### **RAPPORT DE L'INSPECTION DES INSTALLATIONS CLASSEES**

**Objet :** Installations classées pour la protection de l'environnement – Société ADM Bazancourt SASU à Bazancourt

- Suite donnée au dossier de réexamen au regard des conclusions sur les meilleures techniques disponibles relatives aux industries agroalimentaires
- Suite donnée aux nuisances olfactives rencontrées sur la plateforme industrielle en 2021/2022
- Suite donnée à l'étude des conditions de dispersion des gaz pour la cheminée F30
- Suite donnée au porter à connaissance concernant l'installation de hottes aspirantes de soudage et meulage
- Suite donnée au porter à connaissance concernant la mise en place d'un pilote de méthanisation

Figure 2: Vue aérienne du site et périmètre d'étude (hors station d'épuration intégrée à l'étude)

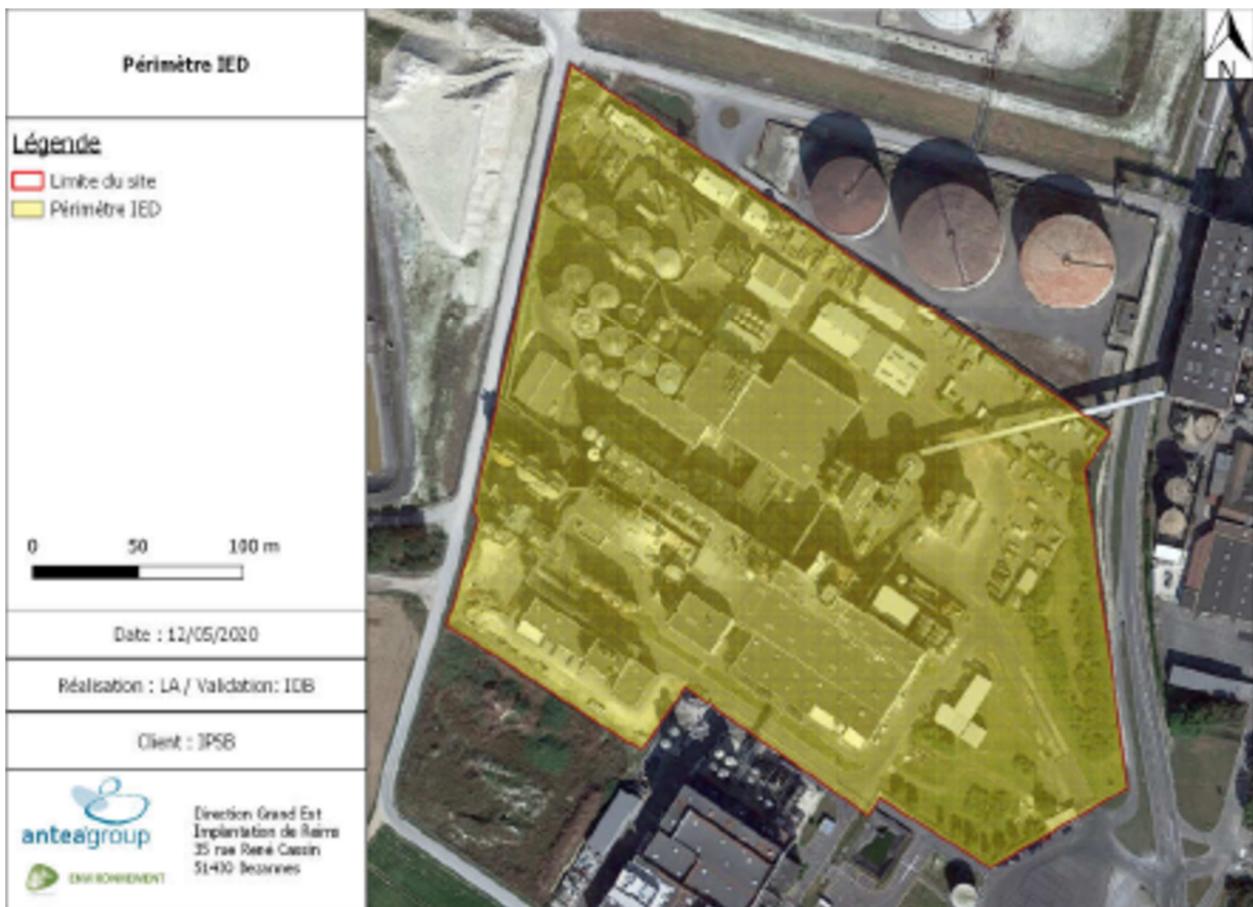
L'exploitant a retenu le périmètre IED pour son étude (cf. Figure 2). À savoir :

- des installations ou activités relevant directement des rubriques IED concernant le site,
- des installations ou activités dites « connexes », à savoir celles liées techniquelement aux activités ou installations IED et susceptibles d'avoir des incidences sur les émissions et la pollution.

N'ont pas été intégrés à l'étude :

- Le stockage de produits en entrepôts,
- la collecte des eaux sanitaires,
- le stockage et la station de carburant,
- les bureaux, parking et ateliers de maintenance.
